# Markt op het Gooilandplein?

## Reactie van de monumentencommissie op het binnenstadsplan

Op 6 november reageerde de monumentencommissie op het ontwikkelingsplan voor de binnenstad. In dit nummer ontbreekt de ruimte om het advies aan het college van B&W integraal op te nemen. Vandaar enkele opvallende zaken uit de reactie.

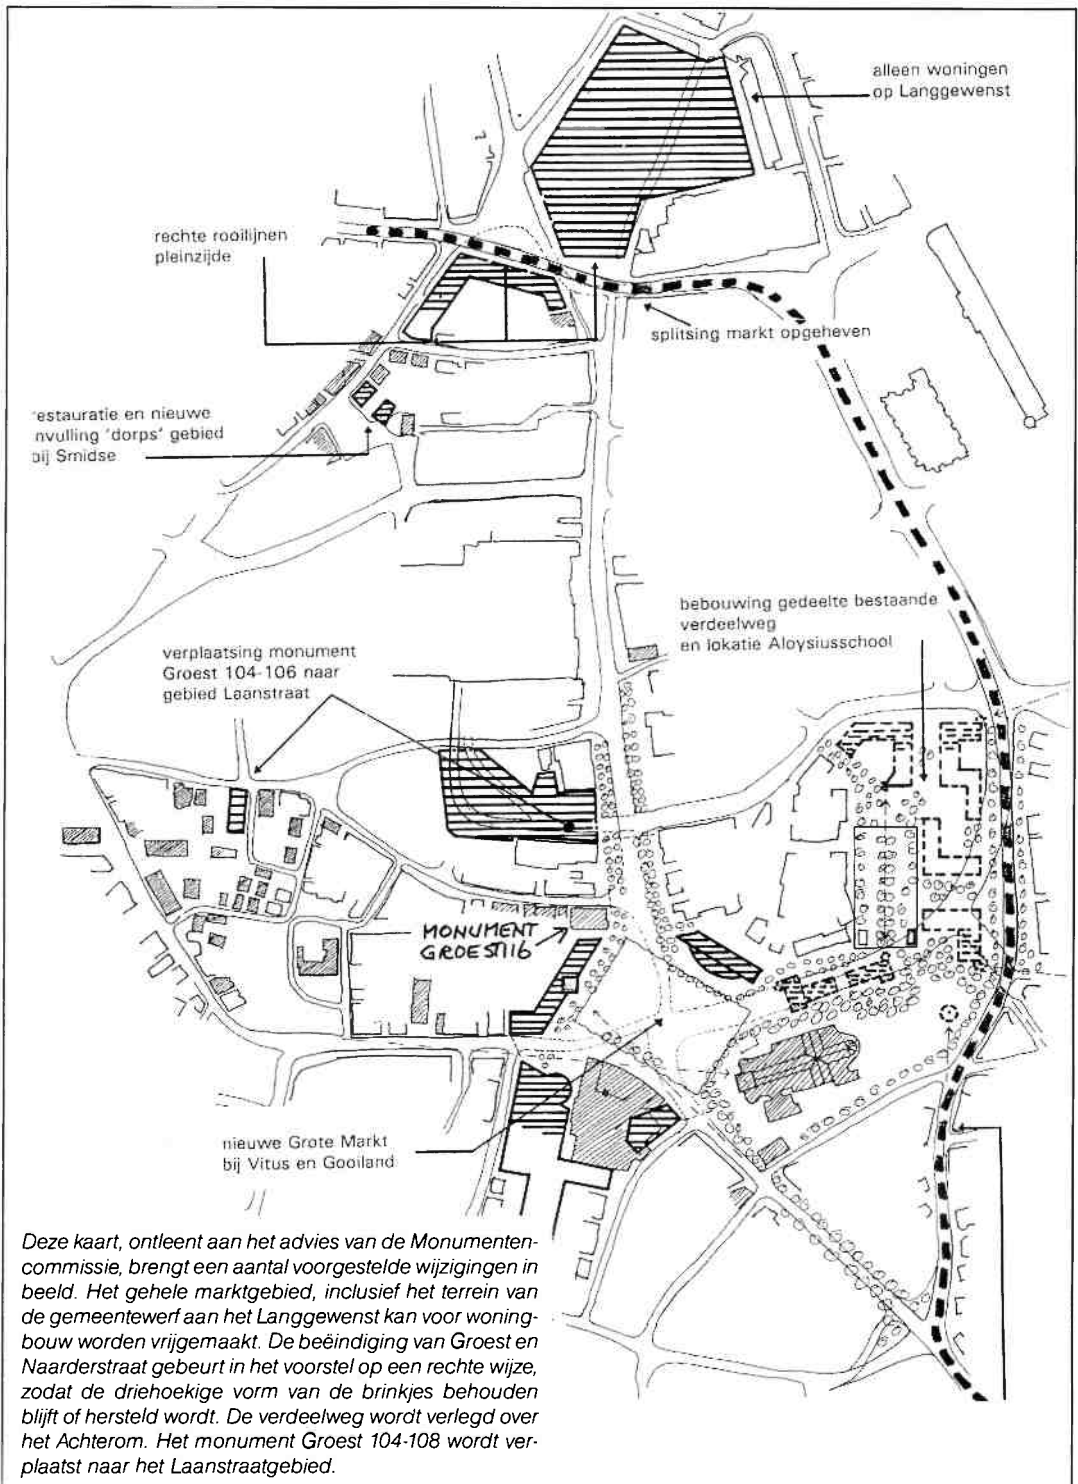
*Het nieuw te vormen plein voor Gooiland biedt – zo stelt de Monumentencommissie – ruim plaats aan de markt. Projectie van de huidige afmeting van het marktgebied aan het Langgewenst op vergroete het gebied op de zuidzijde van de Groest en het Gooilandplein maakt duidelijk dat er met gebruikmaking van het stukje Groest hier ca. 50% meer ruimte aanwezig is.*

*De door de Monumentencommissie voorgestelde verkeersvoorzieningen zijn het verleggen van de busroute via Herenstraat – Groest – Pr. Bernhardstraat en ondergrondse parkeergarages onder de bebouwing van de huidige Schapenkamp.*

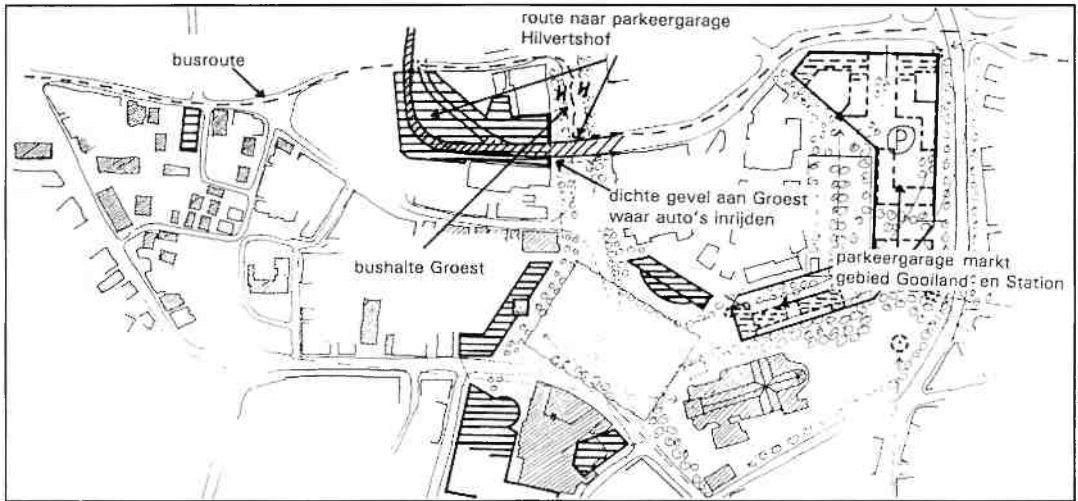
*Het binnenstadsplan stelt voor de woensdagmarkt ten dele te verplaatsen naar de noordzijde van de Groest. Voor het laatst vond hier de markt plaats op 8 april 1931. Links het huis van burgemeester N. van Veersen in 1813. De Groest had met het gebouw van Van der Meer en De Ster een rechte beëindiging. De Monumentencommissie wil die in de nieuwbouw herstellen. (foto: collectie Goois Museum)*
